PROTOKÓŁ 2/SW/2024
z okresowej kontroli rocznej stanu technicznego placu zabaw

Rodzaj obiektu	Obiekty małej architektury użytkowej, służące rekreacji codziennej i utrzymaniu porządku.
Adres	Świętochłowice, ul. Chorzowska
Zarządca	Gmina Świętochłowice ul. Katowicka 54 41-600 Świętochłowice

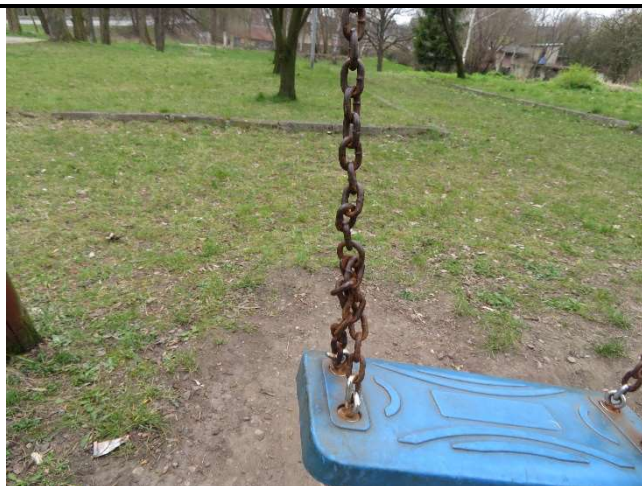
1. huśtawka podwójna 2. bujak sprężynowy pojedynczy 3. ławka 4. kosz 5. nawierzchnia	1. dostateczny – skręcony łańcuch zawiesia huśtawki, korozja podstaw słupów nośnych 2. dobry 3. dobry 4. dobry 5. dostateczny – ubytki nawierzchni pod huśtawką oraz przy bujaku	1. huśtawka podwójna – poprawić montaż zawiesi huśtawki, wypoziomować siedzisko, oczyścić i zabezpieczyć podstawy słupów nośnych 2. bujak sprężynowy pojedynczy – bez uwag 3. ławka – bez uwag 4. kosz – bez uwag 5. nawierzchnia – uzupełnić nawierzchnię gruntową

V. Czynności mające na celu usunięcie stwierdzonych nieprawidłowości		VI. Termin wykonania czynności
1. Poprawić montaż zawiesi huśtawki, wypoziomować siedzisko. 2. Oczyścić i zabezpieczyć podstawy słupów nośnych huśtawki. 3. Uzupełnić nawierzchnię gruntową. 4. Oczyścić elementy drewniane, zaszpachlować lub zaflekować ubytki, zeszlifować zadarte krawędzie, zabezpieczyć całość preparatem grzybobójczym, jednokrotnie zaimpregnować elastyczną lazurą ochronną lub farbą olejną do drewna		1, 3 - niezwłocznie 4 - do 30.06.2024 r.
VII. Określenie metod i środków użytkowania elementów obiektów narażonych na szkodliwe działanie wpływów atmosferycznych i niszczące działanie innych czynników:
